ID_VIP:3149

Oggetto: Procedura di V.I.A. D.Lgs 152/2006 e ss.mm.ii.- Progetto di realizzazione di un impianto idroelettrico ad acqua fluente mediante costruzione di sbarramento fluviale con innalzamento abbattibile sul Fiume Tanaro nel Comune di Alba (CN) - Senza sottensione di alveo – Tanaro Power Spa

In riferimento alla comunicazione AIPO del 14-03-2017 DVA registro ufficiale prot. 6023 e della comunicazione del 02-02-2017 Prot. n. 02442/2017 si riporta quanto richiesto:

Evidenza della soglia generata dall'attraversamento della condotta fognaria.

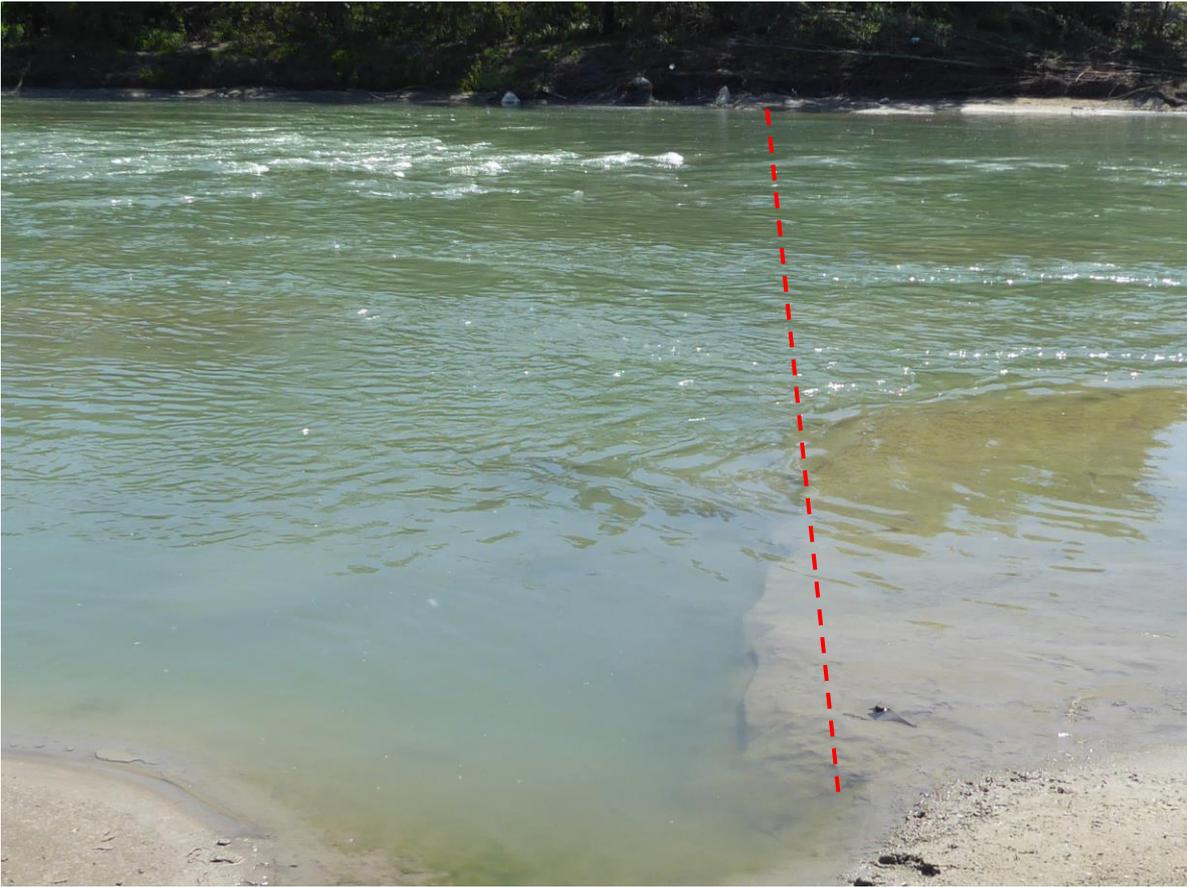
- *Si invitava il proponente a valutare, prioritariamente, la possibilità di una soluzione progettuale alternativa che prevedesse una diversa collocazione dello sbarramento, possibilmente in corrispondenza di un'opera trasversale esistente, così come previsto dalla "Direttiva contenente i criteri per la valutazione della compatibilità idraulica delle infrastrutture pubbliche e di interesse pubblico all'interno delle fasce fluviali - Criteri integrativi per la valutazione della compatibilità di opere trasversali e degli impianti per l'uso della risorsa idrica", dell'Autorità di Bacino per il Fiume Po (allegato alla Deliberazione n.8 del 21-12-2010), ricordando, come riportato nella succitata direttiva che la scelta deve essere ispirata al criterio generale di salvaguardare i tratti dei corsi d'acqua ancora in condizioni di prevalente naturalità, e che tra gli obiettivi specifici della fascia A del PAI vi è quello di mantenere e/o recuperare condizioni di equilibrio dinamico dell'alveo e favorire ovunque possibile, l'evoluzione naturale del corso d'acqua, evidenziando che in tale contesto il termine naturalità deve essere inteso come "non modificato dalla costruzione di opere che condizionano l'assetto idraulico e l'evoluzione morfologica";*

- *si rimandava, per i criteri della scelta della localizzazione e della tipologia, ai dedicati paragrafi 3.1 e 3.2 della direttiva, facendo presente che ai fini della verifica della compatibilità idraulica dell'intervento devono essere idoneamente indagati tutti i relativi aspetti evidenziati negli stessi;*

- *si ricordava che al fine di non incrementare la pericolosità idraulica, le nuove opere devono preferibilmente essere localizzate in tratti dove non siano presenti estese e significative aree di deflusso della piena (fascia A), all'esterno dell'alveo attivo o inciso del corso d'acqua.*

Il risalto idraulico evidente sulla superficie libera in corrispondenza dell'attraversamento del collettore di fognatura mette in luce la presenza di una soglia inamovibile seppur sormontata dalla corrente idrica.

La presenza di importanti infrastrutture idrauliche di fognature sulla sponda destra e sinistra, impongono la necessità di evitare che esse possano essere interessate da fenomeni di erosione per cui è implicita la realizzazione di difese atte a proteggere le infrastrutture.

Tutto ciò premesso si evince che sono presenti in sito evidenti e ridondanti elementi che impediscono la **divagazione**:

- alveo inciso;
- sponde in roccia marnosa e massicciate cementate.

Inoltre ci sono elementi antropici che **vincolano l'alveo sul fondo**:

- soglia a difesa della condotta fognaria in attraversamento
- infrastrutture antropiche essenziali non rilocalizzabili: collettori primari di fognatura.
